黄阁镇碧道环境整治工程

初步设计报告

(送审稿)

评审问题清单汇总表

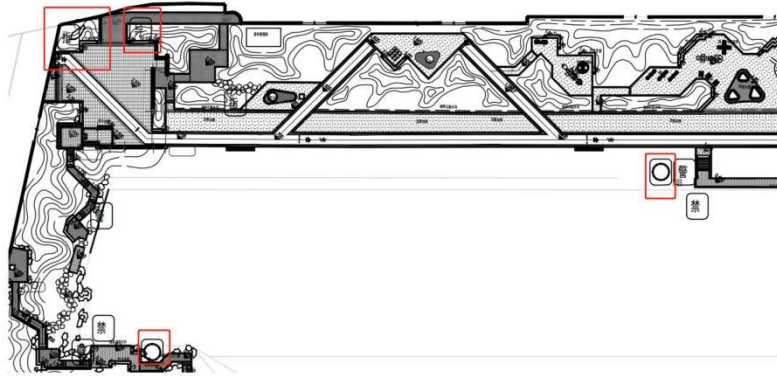
3、东里新河涌碧道图中未给出相关注释，是否为标识指引牌？

反馈意见情况	采纳情况
<p>1.东里新河涌碧道详图。建议加上碧道标识和水波纹；另外，碧道名称不能随意变更，应将“东里新碧道”改为“东里新河涌碧道”；</p> 	<p>已修改，详见初设 J-1.2 相关图纸；</p>
<p>2.东里新河涌碧道标识不应随意修改字体和图形样式。以下标识不满足碧道标识要求。请按照《广东万里碧道 VI 系统及导向标识设计指引》要求规范标识图文；</p> 	<p>并未修改样式，为图形显示错误；</p>
<p>3.东里新河涌碧道图中未给出相关注释，是否为标识指引牌？</p> 	<p>已修改，详见初设 PZ-01 图纸；</p>

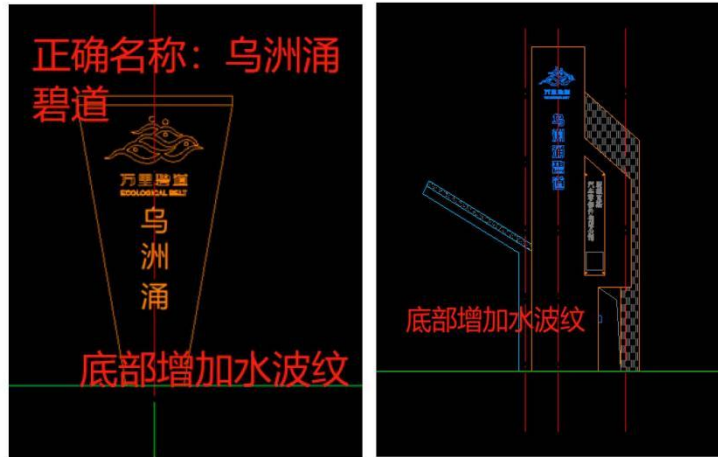
4、在保证堤防安全前提下，东里新河涌碧道人行道铺装建议尽量采用透水铺装；

<p>4.在保证堤防安全前提下，东里新河涌碧道人行道铺装建议尽量采用透水铺装；</p>	<p>同意，园路已采取透水铺装做法。</p>
<p>5.东里新河涌碧道缺少堤脚生境改善内容；</p>	<p>原有驳岸已经做过生态改造，避免重复建设。</p>
<p>6.东里新河涌、乌洲涌碧道建设需进行海绵城市专篇编制及落实。（初设补充）</p>	<p>已补充，详见 44-51 页。</p>
<p>7.乌洲涌碧道标识不规范。正文为“乌洲涌碧道”，下面增加水波纹。标识牌外观设计要求请参照《广东万里碧道 VI 系统及导向标识设计指引》</p>	<p>已修改，详见初设 J-6.2 图纸；</p>
